RELATORIO DE TECNICO Nº. 132/DUDJUINA/SEMA/2022

Atendimento Despacho nº099/2021/Ouvidoria - Protocolo nº513056/2021

Estação de tratamento de Esgoto- ETE

Figura 3 visão geral do cercamento da ETE.

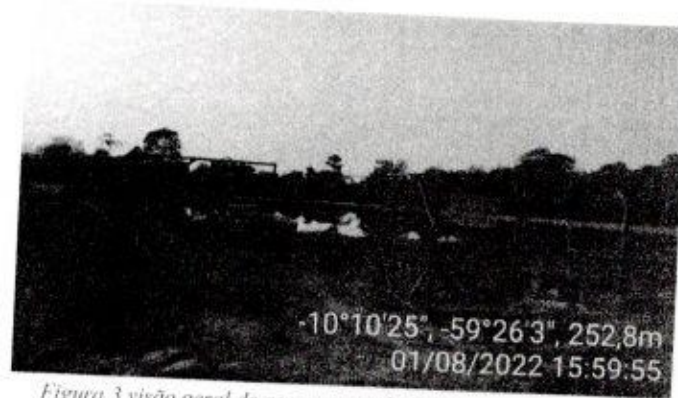
- 6.4 Não foi constatado operador na ETE, e não dispõe de guarita para controle dos veículos limpa fossa;
- 6.5 As lagoas não recebem limpeza frequente de superfície;
- 6.6 Não foi observado a presença de leito de secagem para retirada os resíduos sólidos da caixa receptora da limpa fossa e dos sobrenadantes das lagoas.
- 6.7 O sistema não dispõe de sistema de tratamento para recepção dos efluentes dos veículos limpa fossa;
- 6.8 A área é fechada com tela metálica, com portão que é mantido com cadeado, e plantio de algumas árvores de grande porte (eucalipto) na área externa próximo as lagoas;
